DOSSIER D'ENQUETE PUBLIQUE PREALABLE A LA DECLARATION D'UTILITE PUBLIQUE ET A L'AUTORISATION ENVIRONNEMENTALE

Aménagement de la RD6 entre Aizenay et Saint-Gilles-Croix-de-Vie

Pièce L : Avis formulés sur le dossier DUP DAE

Figure 1 : données sur le Pique-Prune au niveau du département de la Vendée (source : Biodiv Pays de la Loire)

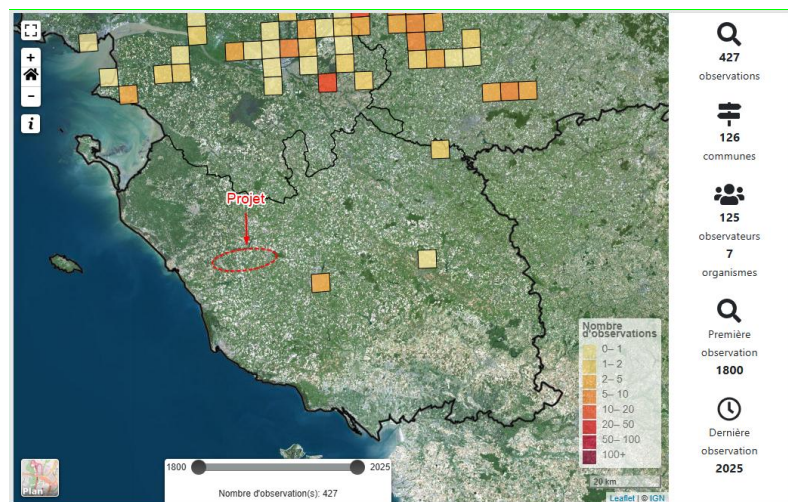
Discussion
Le CSRPN note que l'Agrion de Mercure (*Coenagrion mercuriale*) et le Grand Capricorne (*Cerambyx cerdo*) sont bien pris en compte dans le dossier. Il s'interroge toutefois sur la recherche du Pique-prune (*Osmoderma eremita*) et demande selon quel protocole cette recherche a été menée, compte tenu de la présence d'arbres à cavités qui seront coupés.
Le pétitionnaire indique que le bureau d'études ayant réalisé les inventaires n'est pas celui qui a rédigé le dossier. Il reconnaît que le Pique-prune est une espèce difficile à détecter et qu'a priori il n'a pas fait l'objet d'une recherche spécifique.

Les données bibliographiques concernant spécifiquement le Pique-Prune ne laissent pas envisager la présence de l'espèce sur l'aire d'étude :

- Selon la base de données Biodiv Pays de la Loire, le Pique-Prune est connu en Vendée au niveau de trois mailles distantes de plus de 20 km de la zone du projet : la Roche-sur-Yon (3 données, la plus récente datant de 1949), Chantonay (1 donnée datant de 1878) et Mortagne-sur-Sèvre (2 données, la plus récente datant de 2001) ;

Le Département confirme donc qu'aucun protocole spécifique à la recherche du Pique-Prune n'a été mis en place, au regard des données bibliographiques montrant l'absence de l'espèce sur la zone à investiguer.

Figure 11 - localisation des mesures de réduction et d'évitement (source : pièce J, annexe 10)

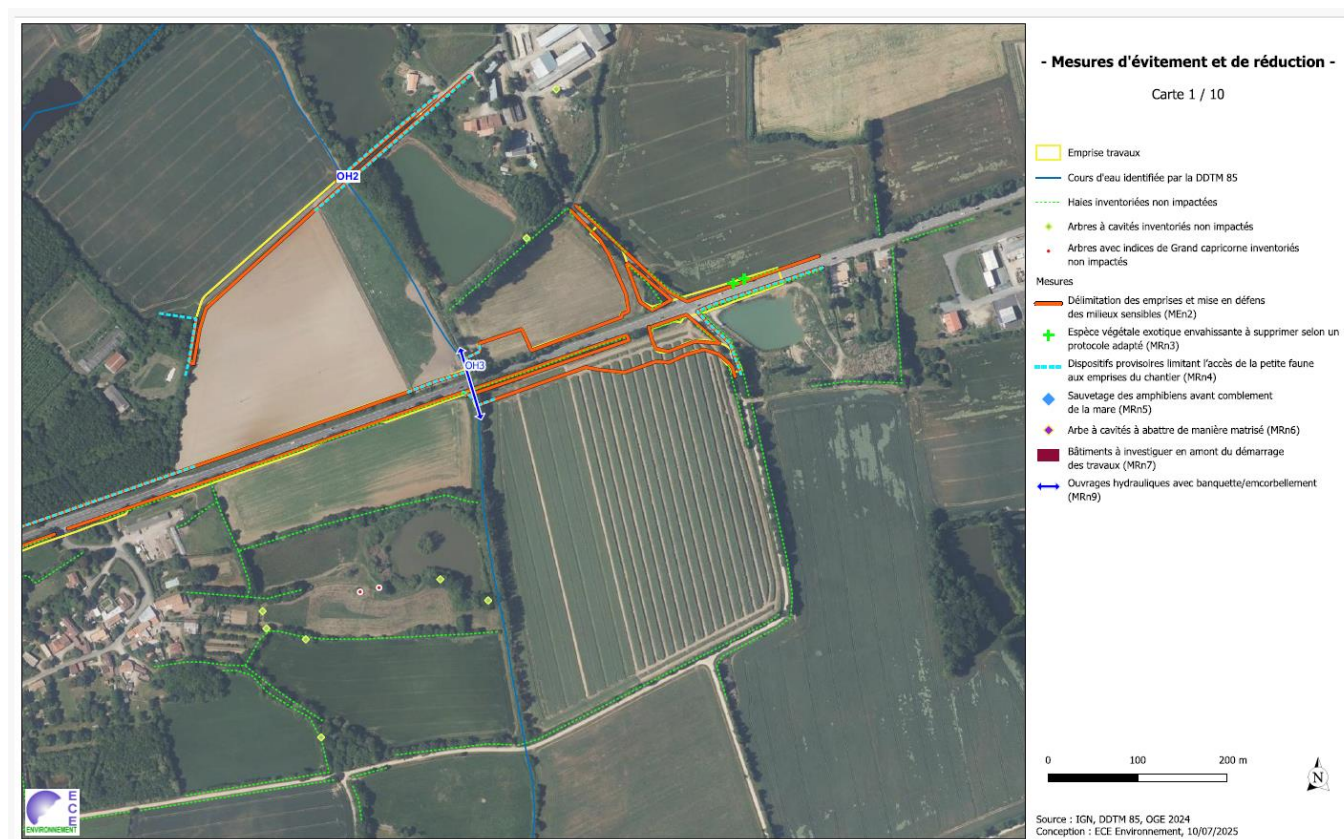
« Aucune espèce floristique ne figure aux cerfas, alors que la Cicendie naine frôle l'emprise des travaux »

Sur le secteur de la Galivière, la station de Cicendie Naine est située à proximité d'un plan d'eau, non impacté par les travaux. Il n'y a donc pas d'impact prévisible sur cette station. Par ailleurs, le Maitre d'ouvrage a d'ores-et-déjà prévu la mise en défens de la station avec un dispositif spécifique permettant sa préservation (voir carte page 84 de l'atlas cartographique et figure 11 de ce document).

Figure 16 - Impacts et mesures pour les amphibiens sur la section 2 (source : pièce J, annexe 10)

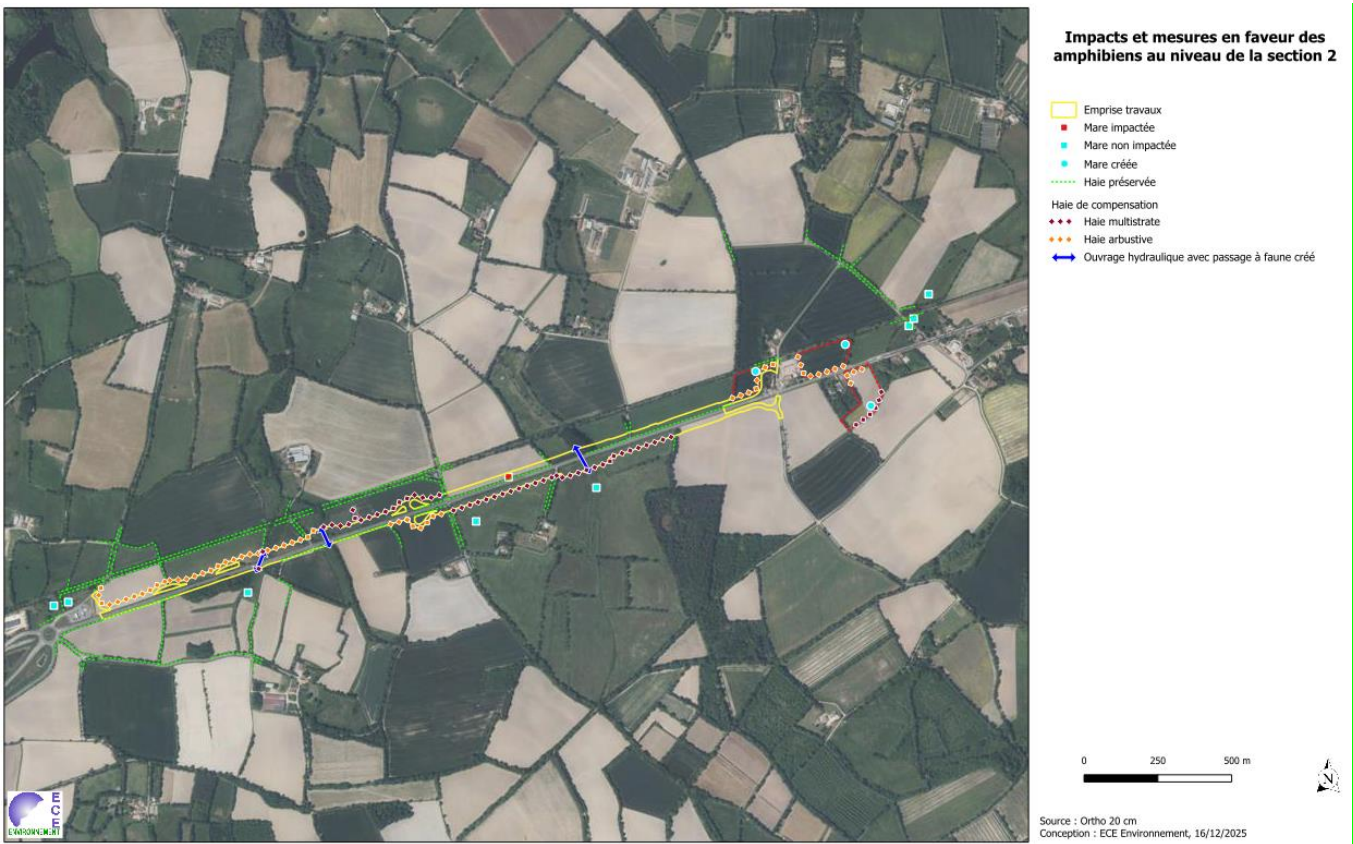
« MCn5 : Pour des espèces assez eu mobiles, se pose la question du lien fonctionnel entre les mares supprimées et les mares créées ainsi que la temporalité de la mesure. »

Les espèces d'amphibiens concernées et leurs aires de déplacement sont notamment, pour les moins mobiles :

- Triton marbré : de l'ordre de quelques dizaines de mètres à quelques centaines de mètres pour les mouvements saisonniers et de 2 km pour la dispersion intergénérationnelle (source : OFB) ;
- Triton palmé : généralement 100 m, entre 500 et 1000 m pour les jeunes individus (source : OFB) ;
- Salamandre tachetée : quelques centaines de mètres.

Figure 20 tracé de la voie de rétablissement présentée à la concertation (source : figure 13, pièce E - partie 4)

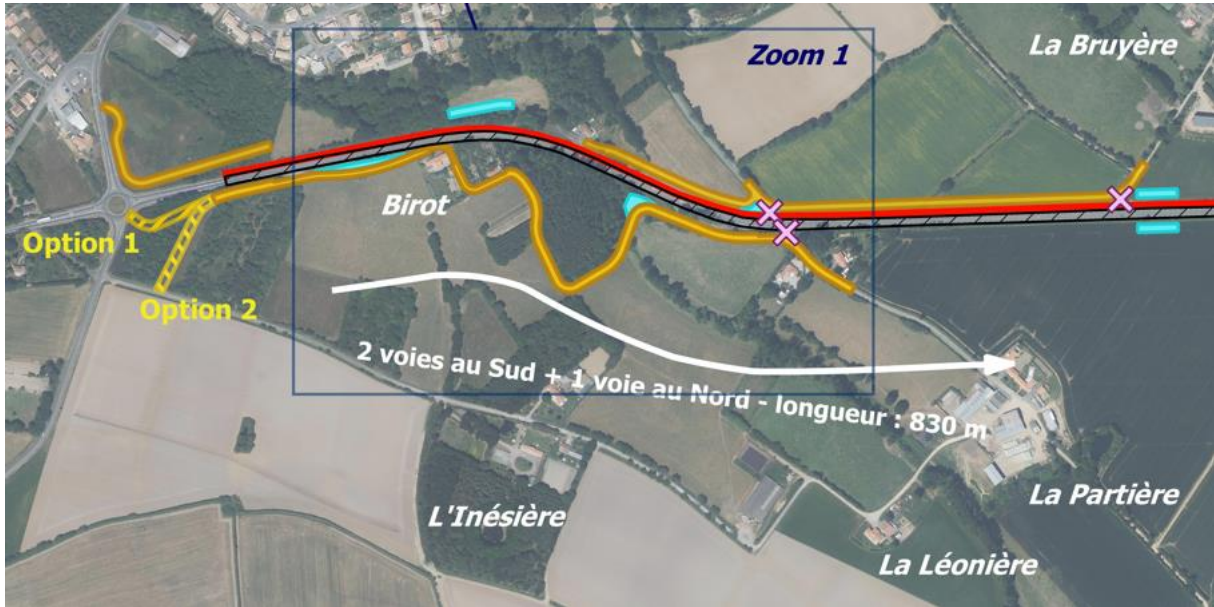
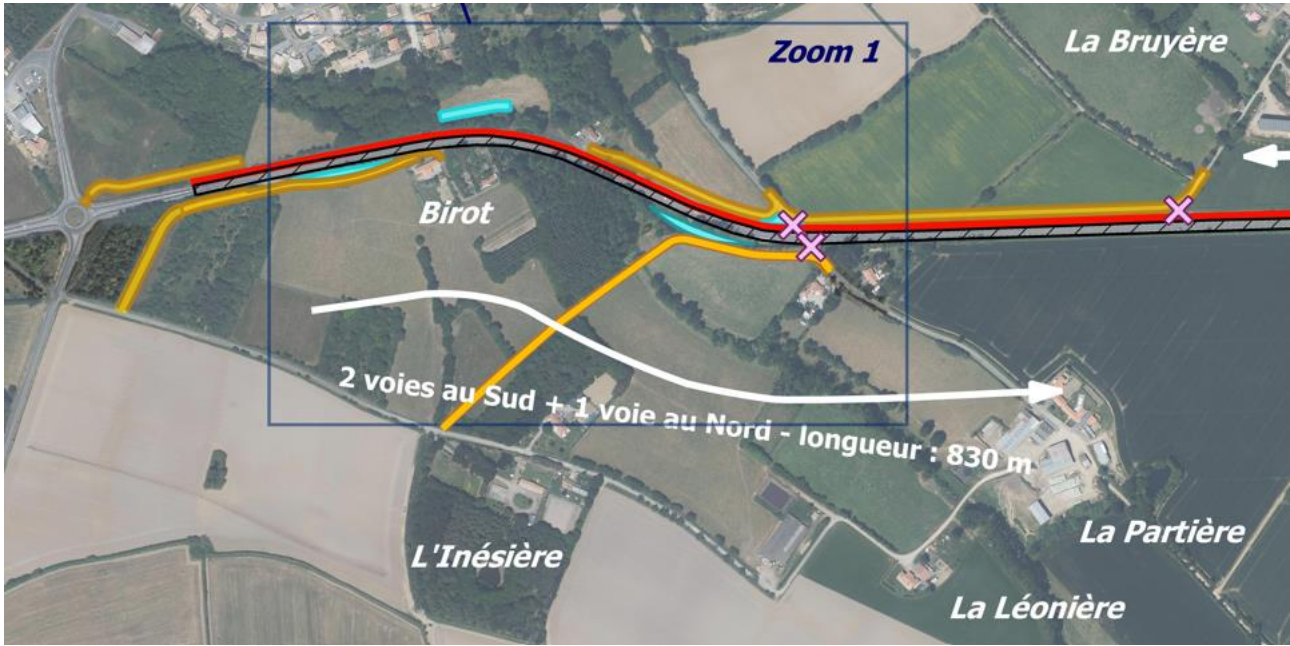
Là encore des investigations écologiques complémentaires ont été nécessaires afin de déterminer les niveaux d'enjeux pour les différentes options de rétablissement au sud de la RD 6 (secteur du Birot). Ce faisant le projet retient l'aménagement d'une voie de rétablissement de 400 m située intégralement en zone humide pour desservir les deux habitations de la Landette et de la Buissonnière nécessitant la création d'un rétablissement hydraulique du Birot et traversant plusieurs haies à enjeu fort (cf figure 49 de l'étude d'impact).

Lors de la concertation, la variante 1, sans rétablissement du carrefour avec la rue René-Bazin, est ressortie comme la variante préférentielle. Cette variante nécessitait la création d'un rétablissement pour l'accès aux habitations de la Buissonnière, dont le tracé longeait le boisement et passait entre deux propriétés bâties. Un tracé alternatif a été proposé par les riverains et par l'exploitant concerné.

Le nouveau tracé présente donc plusieurs avantages : il limite les incidences sur le boisement, évite un passage étroit entre deux propriétés bâties et réduit l'impact foncier grâce à un linéaire plus court. C'est pourquoi il a été retenu. Le tableau ci-après récapitule la comparaison des deux rétablissements.
